第59回委員会審議資料2の説明に対する疑問です。委員会への意見書として下さい。

「淀川・宇治川・木津川・桂川における 治水対策の考え方について」への疑問

2007年9月9日

自然愛・環境問題研究所 代表 浅野 隆彦

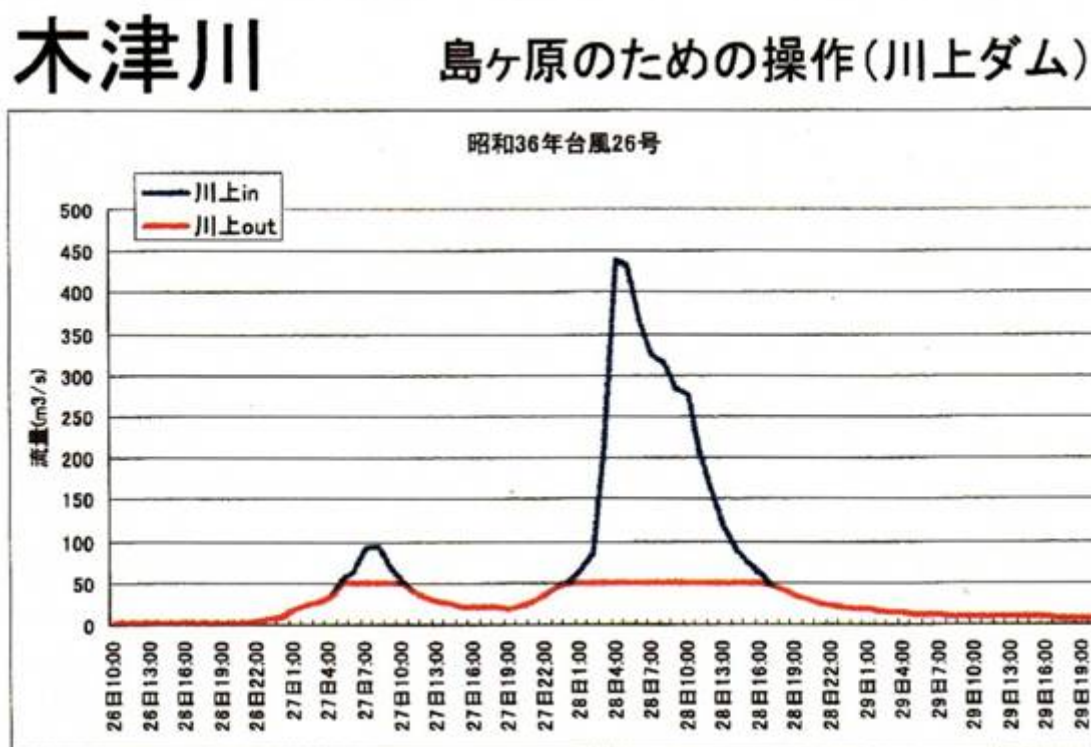
川上ダム整備後は200M³/Sのピーク流量低減と読めるが、川上ダムの諸元が示されていない。

洪水調節量が条件として入らなければハイドログラフがマトモに導け無い筈である。次ページに「河川分科会淀川水系河川整備基本方針検討小委員会」で示された川上ダムの「洪水調節ハイドログラフ図」を示す。ダムの洪水調節量は390M³/Sと認められる。降雨パターンは違おうが大きく変わらないだろう。この程度の量が19KM先の岩倉峡までの河道貯留効果を考えると、ピーク流量マイナス200M³/Sの働きをするとは思えない。詳しい流出解析（洪水追跡計算）を示して貰いたい。

- 6) 川上ダムの整備で70KM離れた枚方地点において、ピーク流量が400M³/S低減できるのか？(P.21)
上記のようにダムの洪水調節量は限られている。河道貯留効果を考えると全く低減の働きは無いのではないか。また流下到達時間を考

えると、洪水波の連続性は全く考えられず、このようにピーク流量を低減させられると思うのは幻想ではないか。詳しい流出解析（洪水追跡計算）を示して貰いたい。
